Objet : IXELLES. Chaussée de Boitsfort, 32-34

Demande de permis unique portant sur la démolition de 2 maisons unifamiliales, la construction d'un immeuble de 9 appartements et un parking couvert de 13 places (lot n°2 du permis de lotir dénommé « Les Jardins de Boondael » délivré le 02/08/2013). Examen des plans adaptés (art. 177 du CoBAT).

**Avis conforme de la CRMS**

Plan d'implantation du nouvel immeuble – projet modifié de 2020 (extr. de la demande de permis)

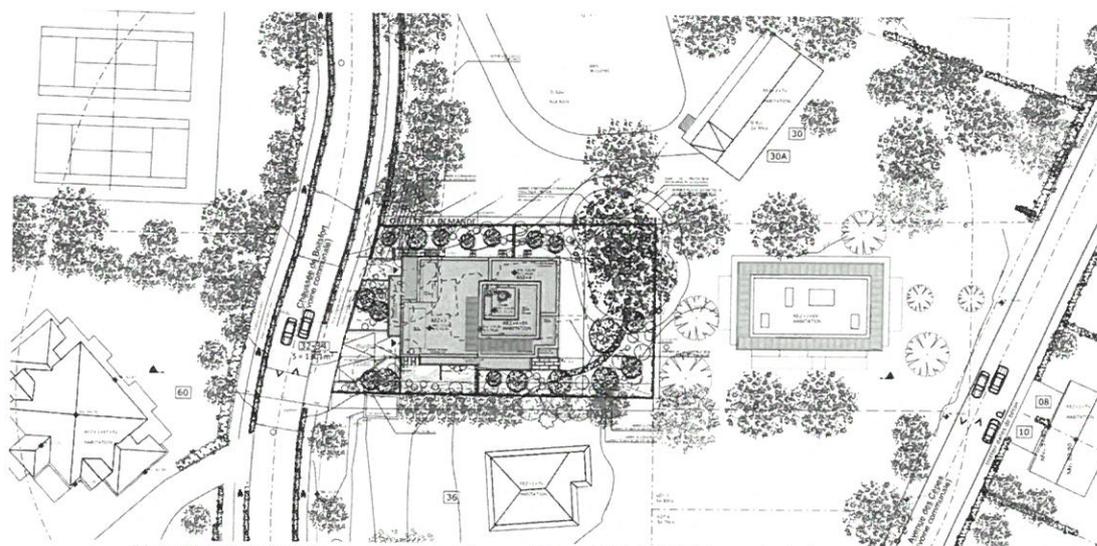
Tout d'abord, la question de *l'ampleur de la couronne* est à prendre en considération. Il faut noter que l'emprise de la couronne faisant référence dans le projet modifié de 2020 est celle qui résulte de la taille drastique du pin, ce qui est bien commode puisque cela permet d'écarter l'arbre de la construction prévue. Or, la Direction du Patrimoine Culturel (Urban-DPC) en propose une autre interprétation et précise que l'ampleur du périmètre de sécurité est plus large que celle envisagée par les auteurs de projet dans la demande de 2020. Le prescrit de la CRMS (cfr avis de 2019 « les plans de la situation projetée ne respectent pas le périmètre de protection de l'arbre, soit le périmètre de la couronne de l'arbre additionné de 2 m ») n'est donc toujours pas suivi et, dès lors, la demande est inacceptable.

Plans du R-2 : projet de 2019 et projet modifié de 2020, avec le déplacement d'une partie du parking (extr. de la demande de permis)

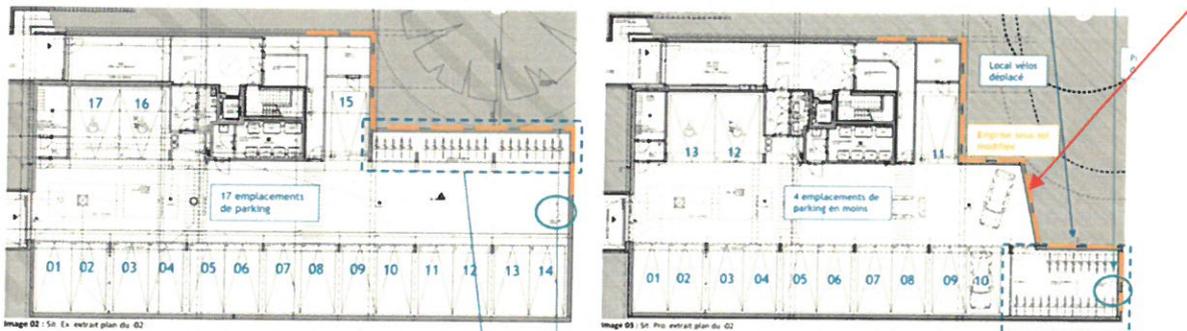
1. l'emprise du sous-sol (niveau -2) a été modifiée pour s'écarter du pin et respecter l'emprise de la couronne + 2m. Une expertise a aussi été réalisée afin de déterminer les surfaces occupées par les racines du pin, suite à divers sondages et en tenant compte de la présence de maçonneries (fondations de la maison existante, murs, cabanon, citerne). Il en résulte que le périmètre de sécurité à mettre en place lors des travaux devrait se situer à 6m du tronc et que la mise en place de parois berlinoises à 9m ne poserait pas de problème pour le système racinaire d'ancrage de l'arbre. Ce rapport d'expert illustre également, au niveau des racines fines, l'importance des dégâts déjà subis par l'arbre lors des travaux de construction de l'immeuble situé à l'arrière. La proposition est donc faite de profiter de l'aménagement de l'espace vert au pied de cet immeuble pour apporter de la matière organique et favoriser le retour des racines fines.

Plans des RDC, R+1 et R+2 : terrasses supprimées dans le projet 2020 (extr de la demande de permis)

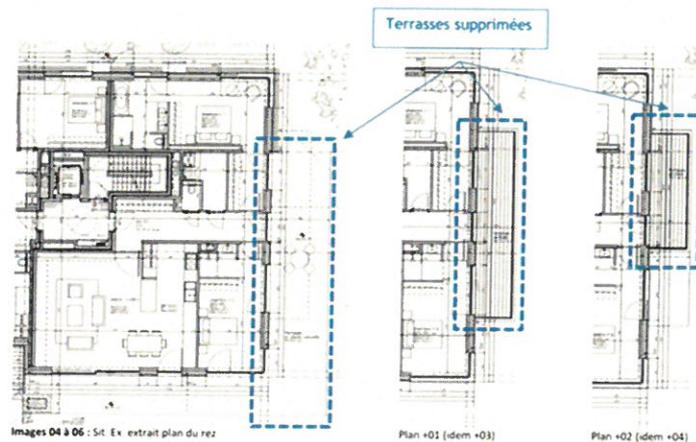
2. Suppression de la terrasse arrière (donnant vers le pin) et réduction de la hauteur totale du bâtiment de 12cm. Malgré ces modifications apportées au volume de l'immeuble projeté, le gabarit global du projet reste inchangé.

Classement des différents systèmes racinaires en fonction des espèces d'arbres (extr. du rapport d'expertise accompagnant la demande de permis 2020)

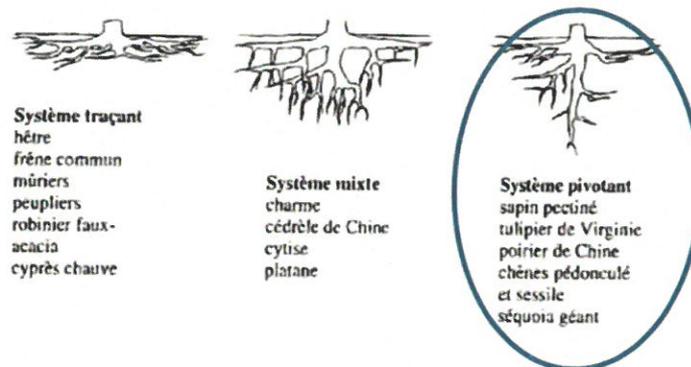
Ensuite, la question de *l'ampleur du système racinaire* est également primordiale. De nouveau, des interprétations diverses sont émises. Dans le rapport d'expertise joint à la demande de permis 2020, l'analyse du système d'ancrage montrerait que « *l'architecture racinaire du pin est un système traçant et donc pivotant dont les mats racinaires s'étendent en dessous du tronc avec quelques racines stabilisatrices de part et d'autre du pivot* ». Ces racines pivotantes seraient disposées en profondeur uniquement et sur un périmètre réduit (ce qui n'est par ailleurs pas une situation sécurisante pour les futurs occupants des immeubles).
